**Concertation portant sur le Projet d'aménagement de la voie verte
entre la commune de Ferney-Voltaire au sud et la commune de Gex au nord
Sections de Cessy, de Segny, d'Ornex et Ferney-Voltaire**

Commentaires sur le tracé

Figure 1: Intersection avec le chemin de Belle Ferme

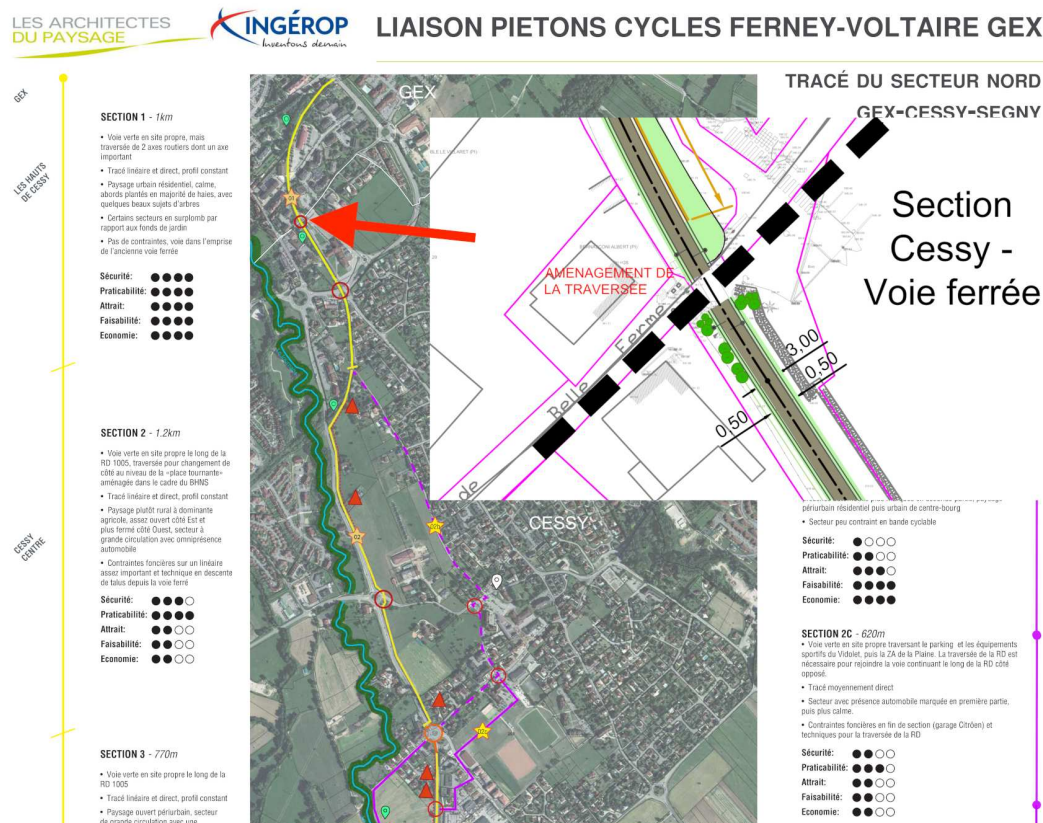
- La **présence de barrières**, compliquant et ralentissant le cheminement des cyclistes sur plusieurs traversées de routes (voir les figures 1 et 2), n'est pas argumentée : Sont-elles vraiment nécessaires ?
Le CEREMA a publié une fiche à ce sujet: "Les dispositifs anti-accès motorisé" (Fiche 36 - Août 2016), en voici un extrait:
"L'intrusion d'usagers non autorisés sur les voies vertes et pistes cyclables est en général surestimée."
La mise en place de dispositifs anti-accès motorisé dès la conception des aménagements ne doit donc pas être systématique.
Outre le caractère dangereux de certains dispositifs et la gêne procurée aux piétons et cyclistes, leur mise en œuvre représente un coût pour la collectivité tant en investissement initial qu'en entretien (entretien d'usure classique, dégradation...)."

Figure 7: Intersection avec le chemin des Places

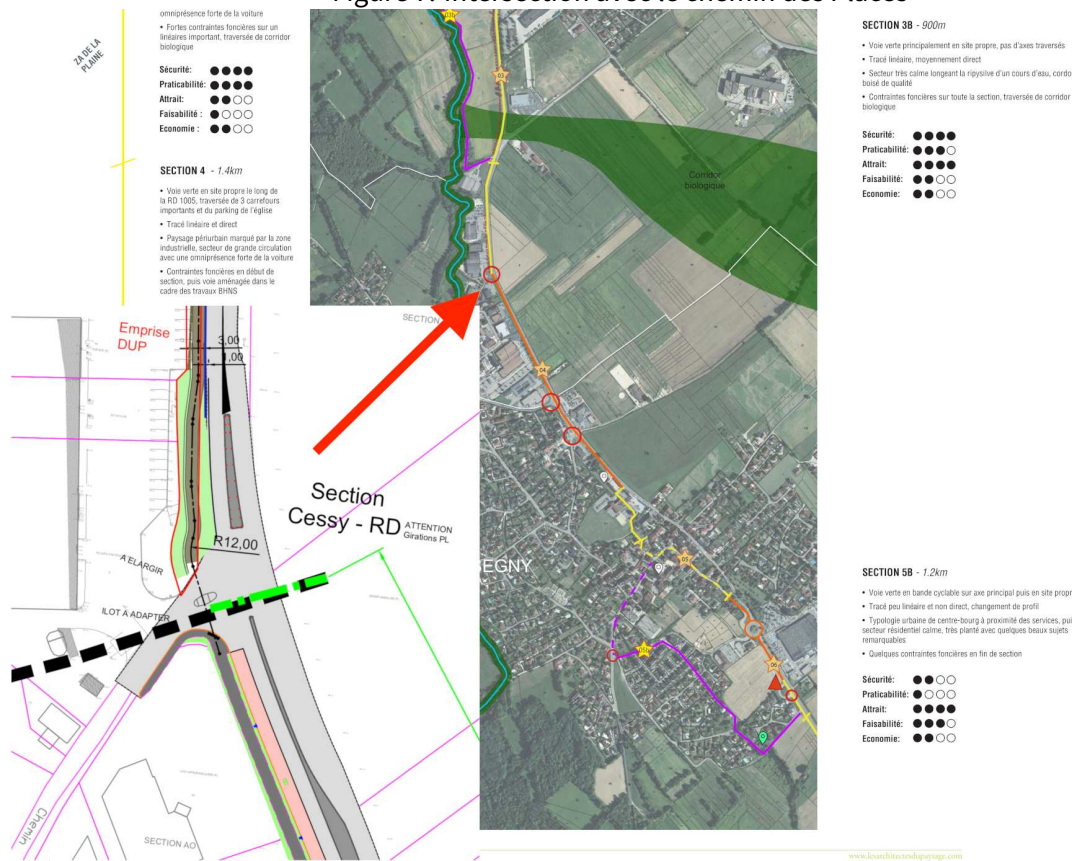
- Même remarque dans l'intersection avec le chemin des Places (voir figure 7)
- Il faudra veiller à ce que le passage vers l'église de Segny (voir figure 8) soit correctement sécurisé dans la traversée des parkings. De plus, **2 angles droits** apparaissent sur les plans : Leur franchissement sera délicat à vélo et peut aussi être source d'accidents en cas de croisement entre cyclistes.

Figure 9: Entrée/sortie du village de Segny

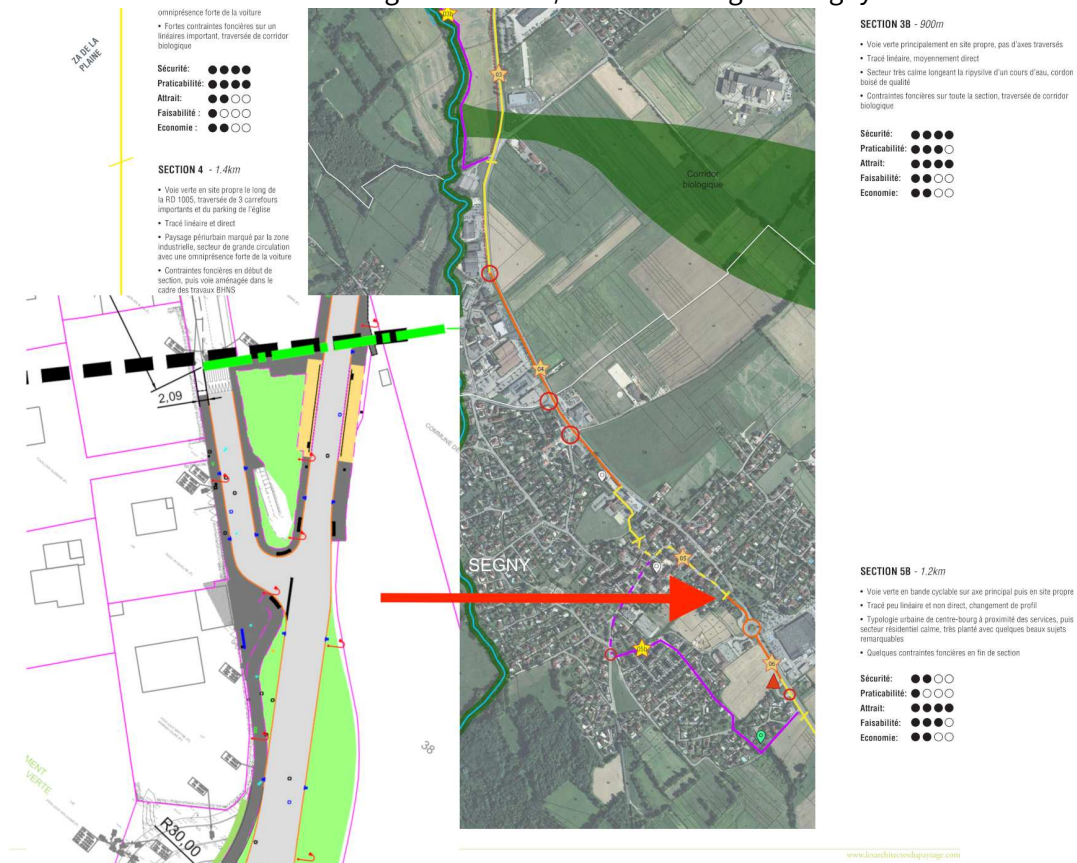
- Dans le sens Sud-Nord, l'entrée dans le village de Segny (voir figure 9) sera dangereux s'il n'est pas aménagé correctement: Les cyclistes entreront **potentiellement en conflit avec les automobilistes** circulant sur la rue de la Velle.

Figure 10: Rond-point de Carrefour

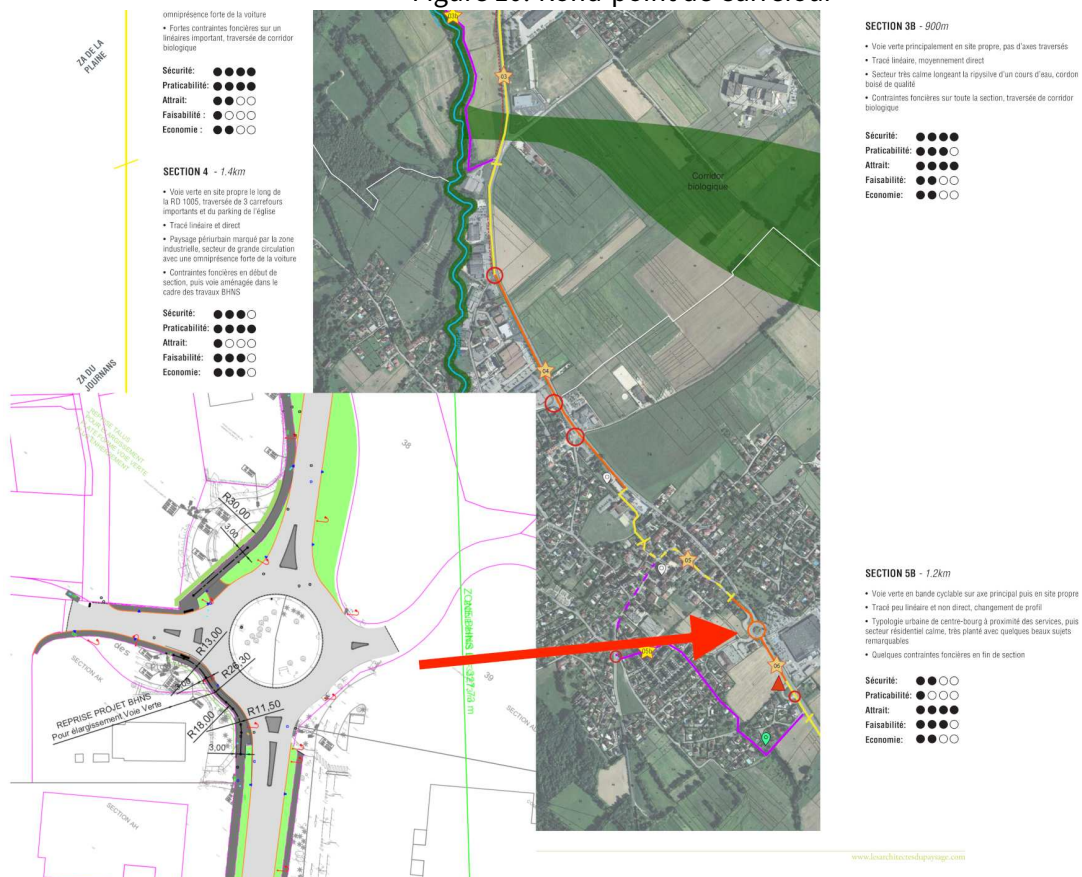
- La traversée du rond-point de Carrefour (voir figure 10) suivra visiblement le cheminement "piétons" et les cyclistes perdront la priorité à chaque traversée, ce qui les incitera à ne pas utiliser les aménagements cyclables pour réduire les risques de collision avec les automobilistes.

Figure 11: Entrée de Carrefour

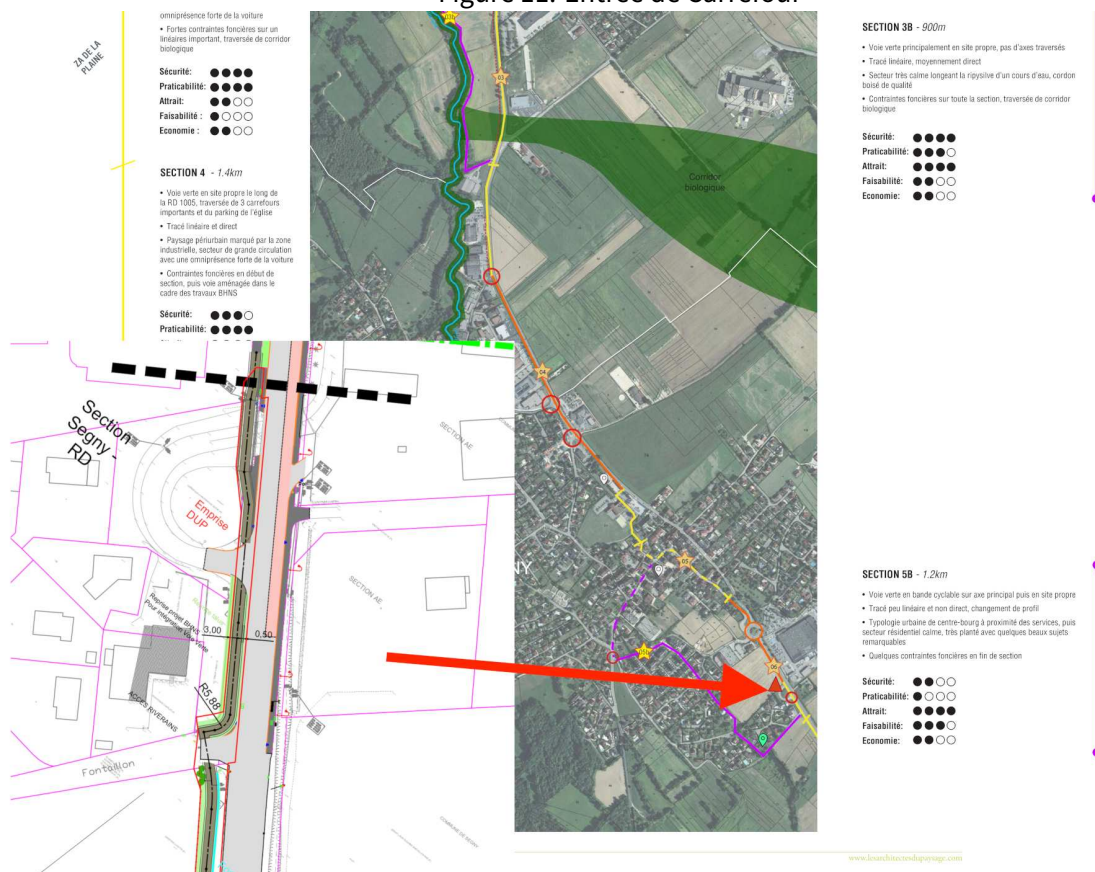
- Encore une fois, le **régime de priorité** dans la traversée de la route d'accès au magasin Carrefour et de la rue du Fontaillon (voir figure 11) n'est pas clair sur les plans: Encore une fois, la logique voudrait que les cyclistes soient prioritaires, comme les usagers de la RD1005, longée par la voie verte.

Figure 12: Entrée/sortie de Maconnex

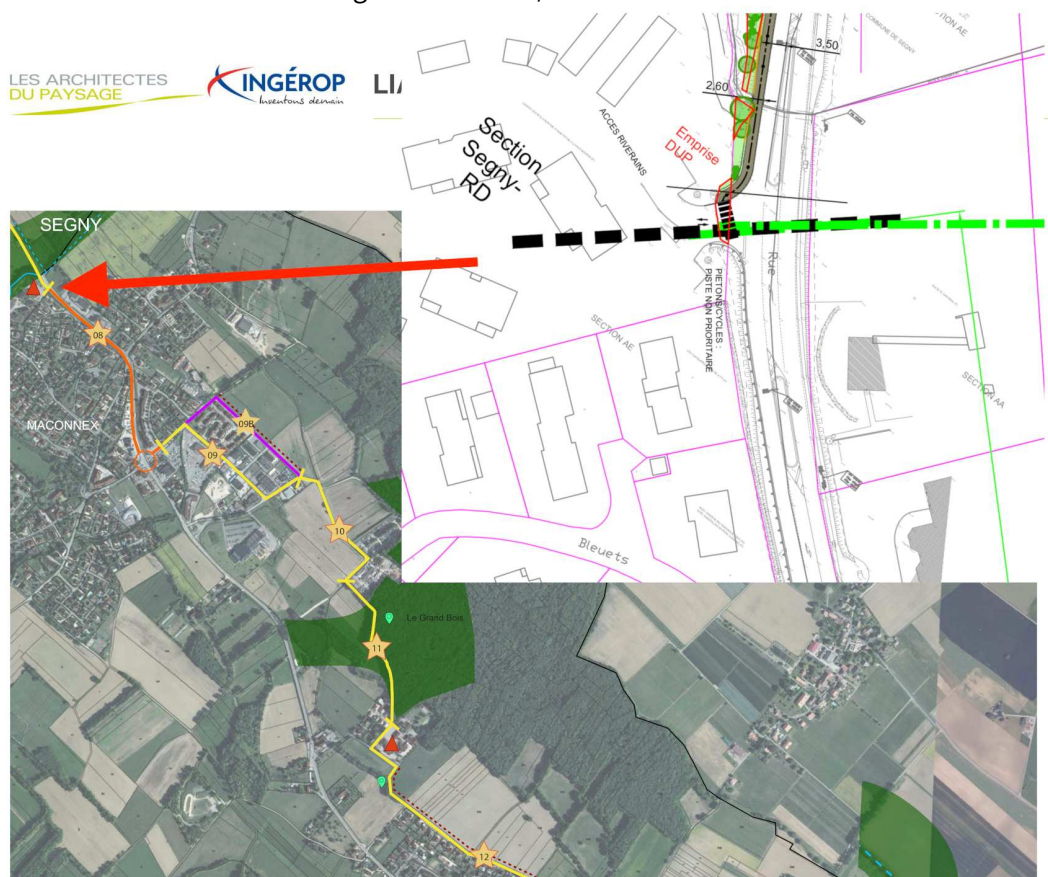
- Selon les plans, **les cyclistes ne seront pas prioritaires** dans la traversée de l'intersection avec la rue des Berges du Lion, en entrée de Maconnex (voir figure 12), pour quelle raison? Les usagers de la RD1005 sont eux prioritaires, pourquoi cette différence de traitement? Ceci n'incitera pas les cyclistes à utiliser cet aménagement cyclable.

Figure 13: Répartition des véhicules selon les classes de vitesses par période diurne et nocturne, D1005

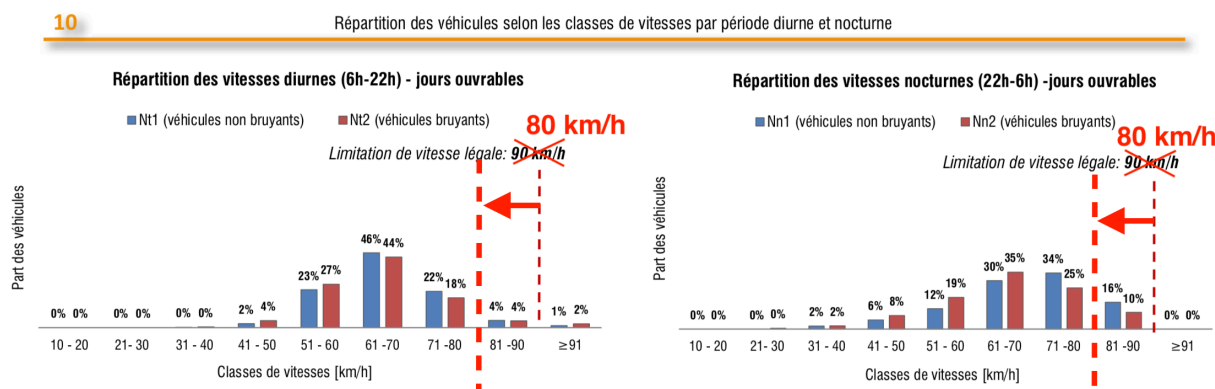
Les vitesses limites reportées dans le texte et sur les graphiques sont erronées: Elles sont en réalité de 80km/h dans le 1^{er} cas et de 30km/h dans le 2^{ème} (et non 90km/h et 50km/h).

- Les V85 (vitesse en dessous de laquelle roulent 85% des usagers) reportées dans la traversée du village sont de **35km/h (diurne)** et **38 km/h (nocturne)**
- Les V85 (vitesse en dessous de laquelle roulent 85% des usagers) reportées le long de la D1005 sont de **76km/h (diurne)** et **87km/h (nocturne)**

Une part importante des usagers ne respecte pas les limitations de vitesse, en particulier la nuit, entraînant des nuisances pour les riverains et de l'insécurité pour les autres usagers, en particuliers les plus fragiles comme les piétons et les cyclistes (voir les figures annotées ci-dessous): **Des aménagements cyclables qualitatifs et sécurisés sont nécessaires** afin **“Développer en priorité la pratique quotidienne (pour les déplacements pendulaires domicile-travail)”**.
